**Auszug aus der Niederschrift über die öffentliche  
Sitzung des Marktgemeinderates Eging a.See am  
05.02.2026**

**Aufstellung des Bebauungsplans SO "Solarpark Böhmöd" im Parallelverfahren -  
Abwägung von Stellungnahmen**

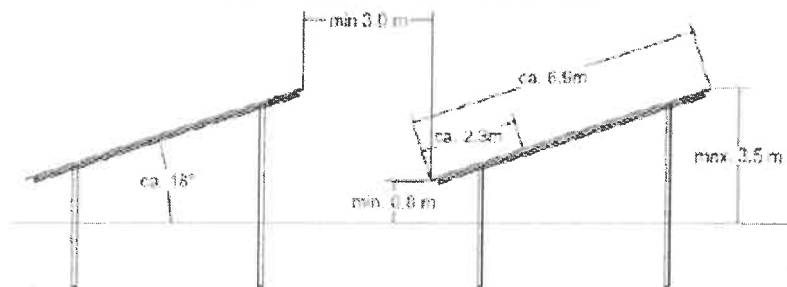
Die geplante Fläche weist mit bis zu 9% ein teilweise ein ausgeprägtes Gefälle auf. Das Potential für Entstehung von Oberflächenabflüssen und damit die **Erhöhung der Sturzflut- und allgemeinen Hochwassergefahr** für Unterlieger, sowie von Bodenabträgen durch Erosion ist in daher hoch. Die dauerhafte Gewährleistung der Infiltrationsfähigkeit und das Wasserrückhaltevermögen ist insofern von besonderer Bedeutung. Diese Bodenfunktionen können durch eine unsachgemäße Bauausführung geschädigt werden und eine Gefährdung von Unterliegern auslösen.

Mit Verweis auf § 4, Abs. 5 BBodSchV ist damit die Durchführung einer bodenkundlichen Baubegleitung nach DIN 19639 mit Vorlage eines Bodenschutzkonzepts schon in der Planungsphase durch ein dazu befähigtes Büro/Bodenkundlichen Baubegleiter (Anforderung: Zertifizierung durch Bundesverband Boden oder vergleichbaren Nachweis oder Referenzen) zu fordern.

Da es sich nach vorliegenden Unterlagen um eine Ackerfläche handelt ist **eine Vegetationsperiode vor Beginn der Ausführung ein vor Erosion und Oberflächenabflüssen schützender Grünlandbestand zu etablieren.**

Auf der Fläche ist bereits ein Grünlandbestand vorhanden (Wechselgrünland). Die übrigen Hinweise werden an den Vorhabenträger zur Beachtung herangetragen.

### Schemaschnitt Modultisch

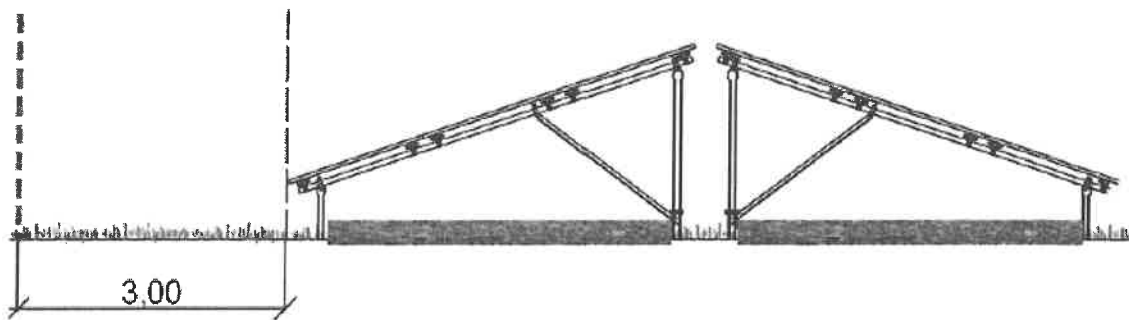
Im vorgelegten vorhabensbezogenen B-Plan werden bei Südausrichtung der Module Bodenabstände von 0,8 – 3,5 m, eine Reihentiefe von 6,9 m, ein Reihenabstand von 3 m (Überschirmungsgrad von ca. 68 %) angegeben.

Bei dieser Ausführung ist von einem dauerhaften Erhalt einer die infiltrationsfördernden und erosionsschützenden Vegetationsschicht unter den Modultischen auszugehen.

Nach B-Plan wäre auch eine Reihe bestehend aus Ost- + Westmodultisch in Satteldachausführung zulässig.

Dies würde zu einem Überschirmungsgrad von mehr als 80 % und bei zu geringem belichtungswirksamem Abstand im Giebelbereich zu einem Mangel an den Wachstumsfaktoren Licht und Wasser unter den Modultischen führen, was wiederum zu einem Absterben der Vegetation wie bei unten dargestellter vergleichbarer Anlage führt.

Die in der Stellungnahme errechneten Überschirmungsgrade sind nur theoretisch möglich. Durch die festgesetzte GRZ von 0,6 wird ein Überschirmungsgrad von max. 60 % der Vorhabenfläche erreicht. Dies entspricht auch dem Vorgehen des Leitfadens zur Bauplanungsrechtlichen Eingriffsregelung vom 05.12.2024 ohne Ausgleichserfordernis. Es verbleiben insbesondere durch den Zuschnitt der Vorhabenfläche voraussichtlich umfangreiche Restflächen und Lücken sowie Abstandsstreifen zum Zaun etc. Es soll dem Vorhabenträger darüber hinaus überlassen werden, ob er die GRZ durch einen größeren Abstand der Modultische am „Dachfirst“ (höhere Windlast bei großen Lücken), oder größere Reihen-, oder Tischabstände (bessere Pflegbarkeit und Wartung) einhält. In den genannten Leitfäden, wie auch in übrigen einschlägigen Leitfäden wird das in der Stellungnahme beschriebene Vorgehen nicht erwähnt. Abstände zwischen den einzelnen Modulen sowie die Verwendung von wirksamen Korrosionsschutzlegierungen entsprechen dem Stand der Technik und bedürfen keiner Festsetzung.

Abb. 26  
Wasserablauf zwischen den Modulen durch Abstände

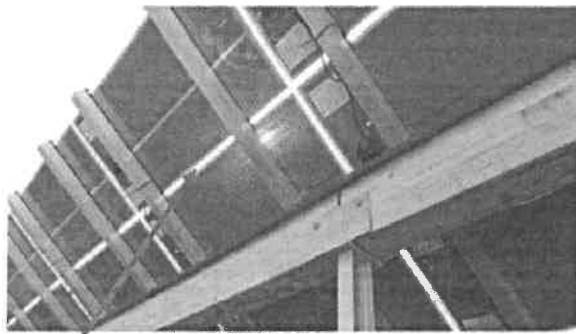
Für die Gewährleistung einer dauerhaft ausreichend vor Erosionen und Oberflächenabflüssen (Sturzflutgefährdung für Unterlieger) schützenden Vegetationsschicht ist bei Satteldachausführung auf der abschüssigen Fläche aus bodenschutzfachlicher Sicht folgendes erforderlich.

1. Ausreichender, belichtungswirksamer Abstand im Giebelbereich von mindestens 1 m
2. Aufgelockerte Montage der Modulplatten

#### Zu 2: Anforderungen an eine aufgelockerte Montage der Modulplatten

*Niederschlagswasser muss zwischen den einzelnen Modulreihen abtropfen können.*
